Basel, 29. Oktober 2020

Gutachten zum Ersuchen des BAFU an die Volkswirtschafts- und Gesundheitsdirektion Basel-Landschaft, Ebenrain-Zentrum für Landwirtschaft, Natur und Ernährung betreffend «Gefährdung eines geschützten Feuchtgebietes in Arlesheim BL» vom 2. Juli 2020

2. Begutachtung des Schreibens der Fachstelle Natur und Landschaft BL vom 17.8.2020

Ausschnitt aus Geologischem Atlas der Schweiz (Blatt 1067, swisstopo), Markierung des Quartierplanareals «Uf der Höchi II/La Colline» in Rot, Naturschutzgebiet «Schwinbach-Aue» in Grün, Quartierplanareal «Schwinbach Süd» in Blau.

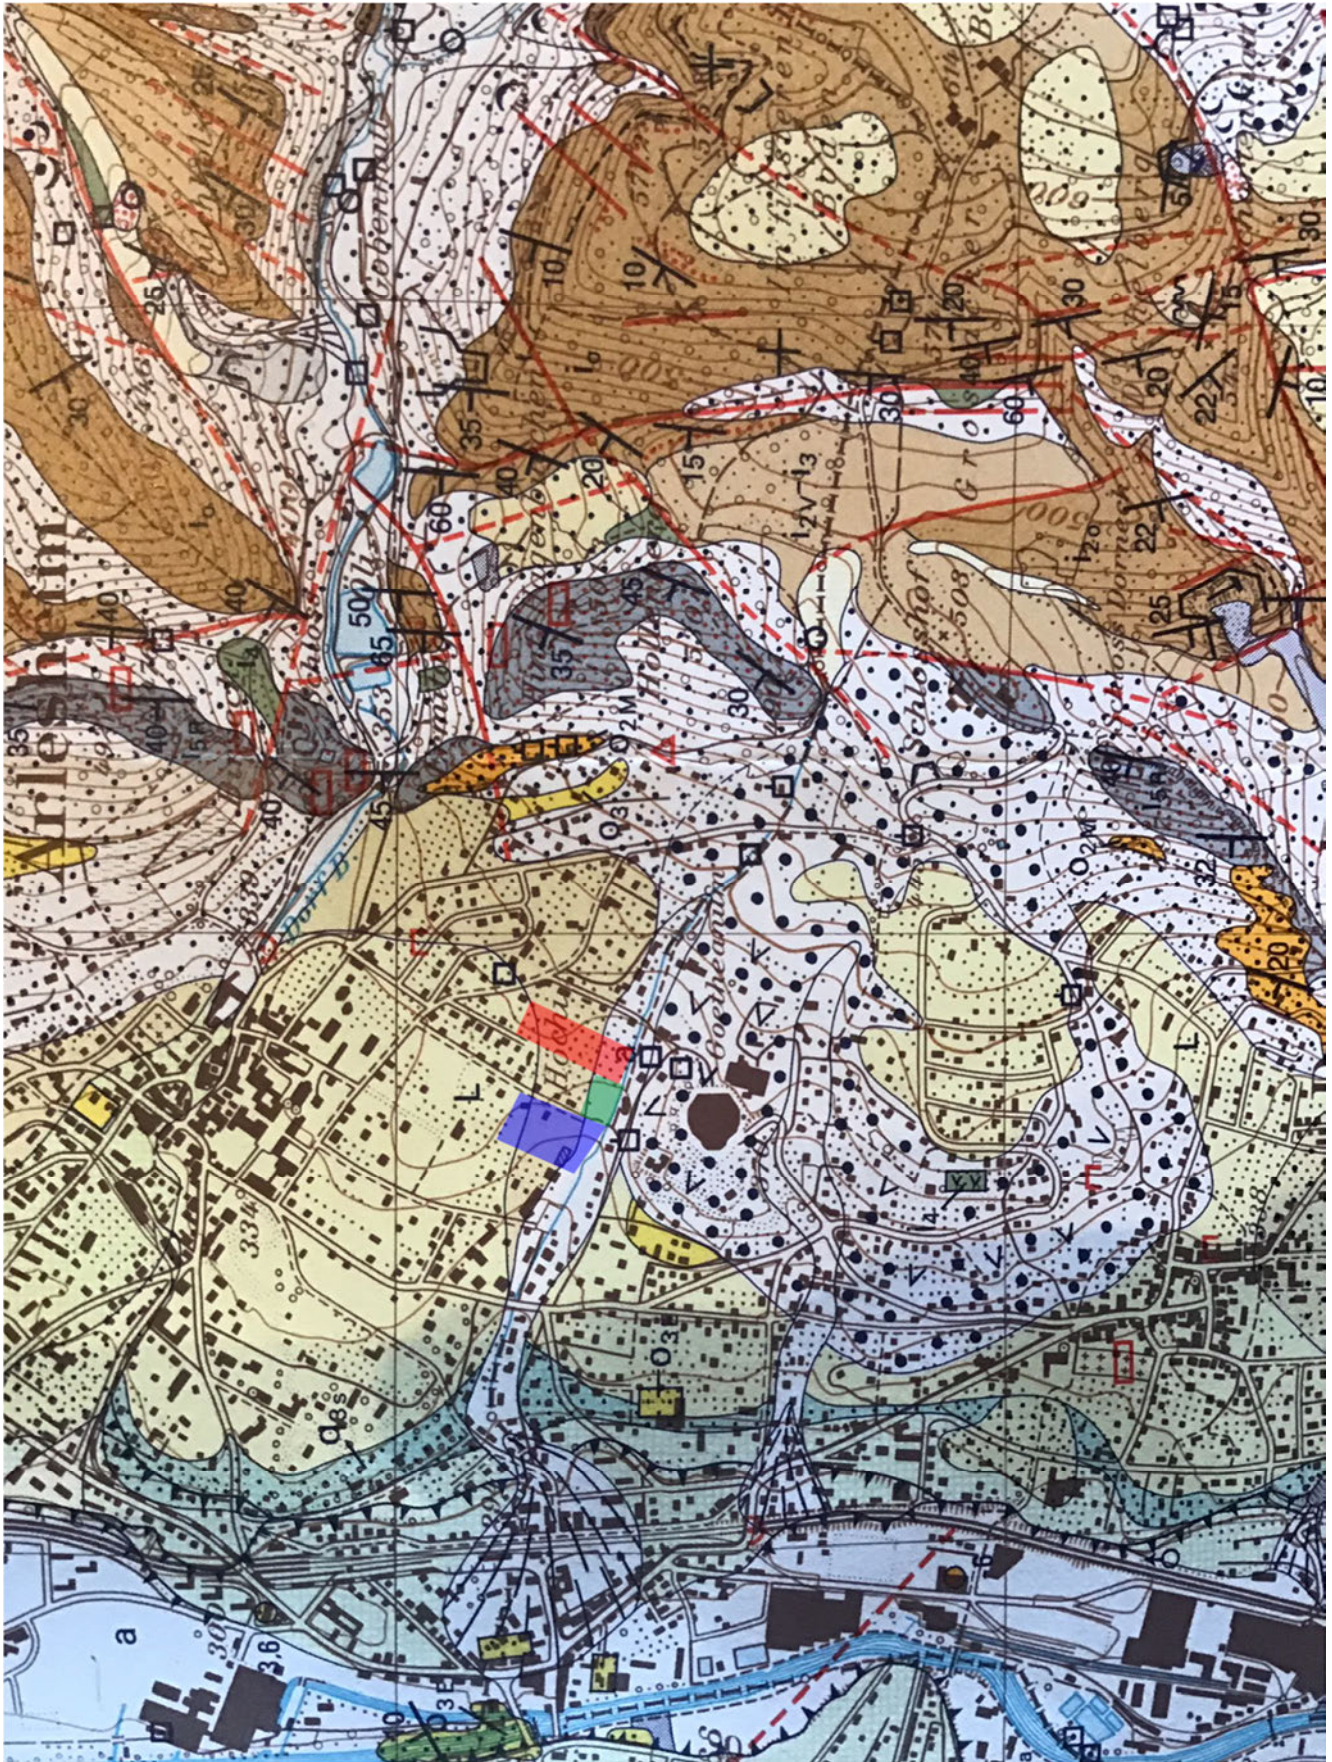
Die gravierendsten Folgen für die Schwinbach-Aue verursacht der Aushub. Es wird für eine Tiefgarage so tief ausgegraben, dass die Aushubarbeiten die durch Gutachten dokumentierte, oberflächennahe Zustromebene für die Quellen im Naturschutzgebiet betreffen und zerstören. Dass von diesem Wasserregime die Wasserversorgung der Naturschutzzone abhängt, wurde durch wiederholte Hangwasserspiegelmessungen auf der Bauparzelle 549 eindeutig belegt. Zusammen mit dem gegenüberliegenden Quellzustrom aus dem Goetheanumpark garantiert dieser Hangwasserstrom die Wasserversorgung des weitaus wertvollsten Abschnittes der Schwinbach-Aue bis zur Eindolung auf Höhe Bromhübelweg.⁴

Übersichtsplan Quellen auf dem QP-Areal "Uf der Höchi II" (Prz. 549) sowie im Naturschutzgebiet N1 "Schwinbach-Aue" (Prz. 560)

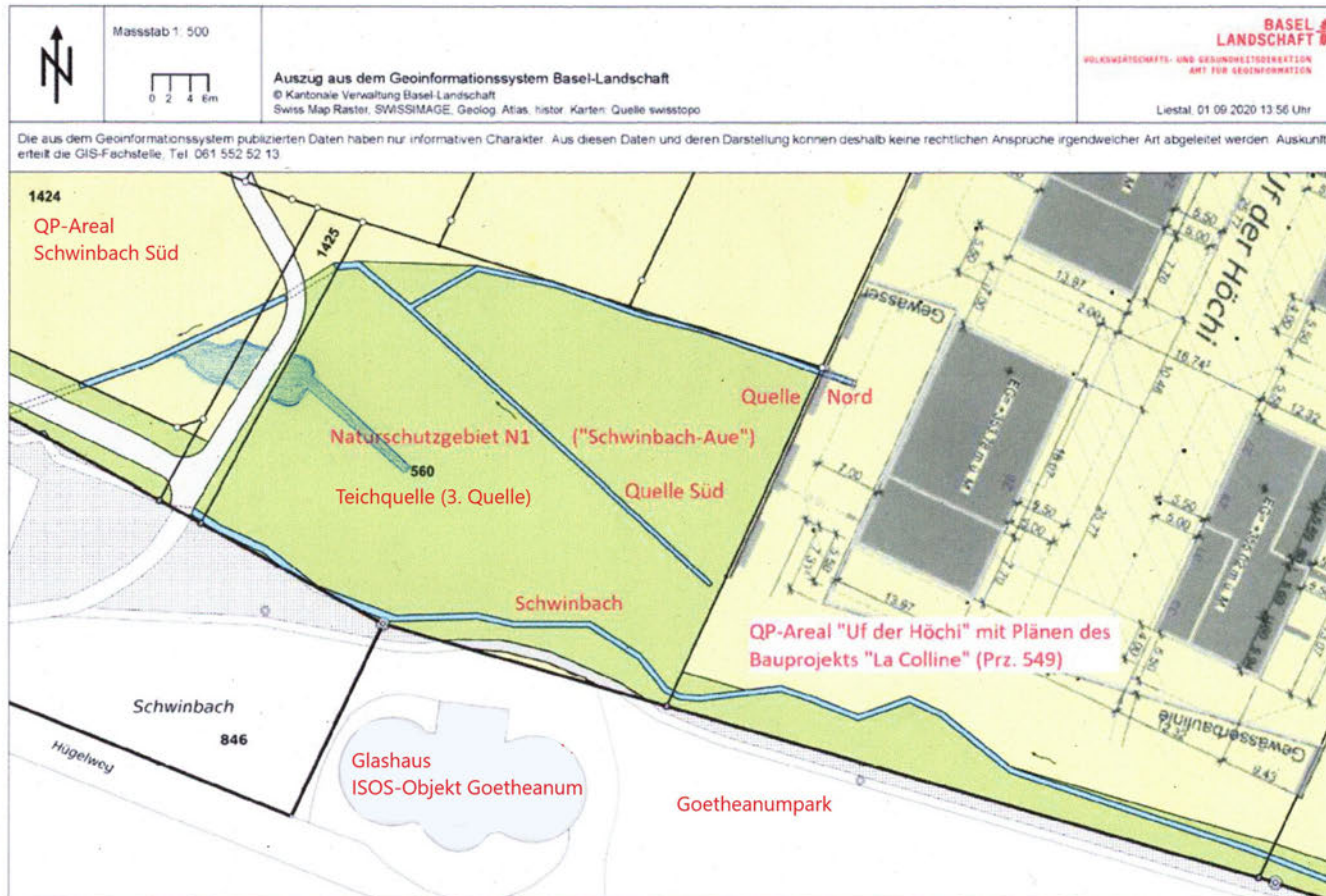
Einem Irrtum unterliegt in der Stellungnahme der kantonalen Naturschutzfachstelle BL die Beantwortung der Fragen des BAFU nach **dem Schutz der Quellen**, im Einzugsgebiet der Par-zellen 549 und 560. Vorweg wird die Existenz von Quellen überhaupt bestritten. Ein kurzer Augenschein vor Ort hätte die irrtümlichen Annahmen der Fachstelle sofort ausräumen kön-nen. Im Feld sind drei Quellen in der Naturschutzzone sowie an der südlichen Grenze der Parzelle 549 auszumachen. Stattdessen werden Papiere und Geoportale zitiert, die nichts von einer Quelle wissen. Im Anhang, Bild Nr. 2, sind die drei Quellbäche ersichtlich (entgegen der Aussage des Ebenrainzentrums handelt es sich infolge ihrer ganzjährigen Wasserführung nicht um Seitenarme des im Oberlauf ausser bei Starkregen trocken fallenden Schwinbachs).

der drei Quellen im Nässebereich der Naturschutzzone (Parzelle 560) sowie im Grenzbereich zu Parzelle 549 würde die Schwinbach-Aue existenziell treffen. Es muss deshalb jede vermeidbare Störung der bestehenden hydrologischen Gegebenheiten unterlassen werden.

Dass die natürlichen Quellen in und am Rand der Naturschutzzone «Schwinbach-Aue» (Parzelle 560) durch die rund 200 Meter lange Autoeinstellhalle ihres Zuströmbereichs beraubt werden, wurde bereits seit 2013 diskutiert, jedoch nie naturschutzfachlich abgeklärt. Dies obwohl in den Ergebnissen der Bohrungen und den Isoliniendarstellung der mittleren Hangwasserspiegel im Schlussbericht vom 8. November 2018 ein «relativ gleichförmiger Hangwasserspiegel in Richtung Schwynbach» und damit der gefährdete Zuströmbereich des geschützten Feuchtgebiets auf der Bauparzelle belegt wurde. Dieser Hangwasserstrom war bereits im «Bericht zur Baugrunduntersuchung» vom 21.05.2007 sowie im geologischen Gutachten vom 22.12.2016 mittels Bohrungen nachgewiesen worden.
